Mission régionale d'autorité environnementale  
**OCCITANIE**

**Avis**  
**sur le projet d'Ecopôle de Viargues sur la commune de**  
**Colombiers (Hérault)**

N°Saisine : 2024-013431

Avis émis le 22 août 2024

Schéma d'implantation des bâtiments

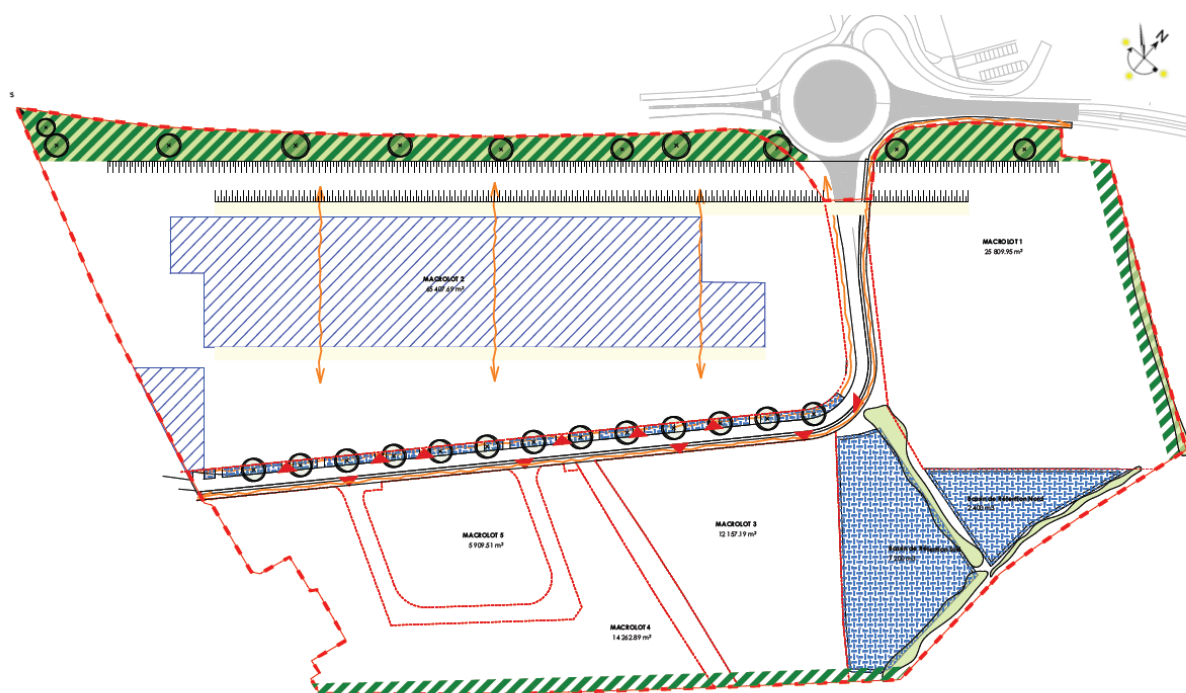
Même si le dossier le justifie par des aménagements conséquents d'espaces verts, le schéma d'implantation de la zone présente une compacité relativement faible. L'étude des variantes demandée au paragraphe 2.2. du présent avis doit être l'occasion de présenter des hypothèses minimisant la consommation d'espace liée à la ZAC.
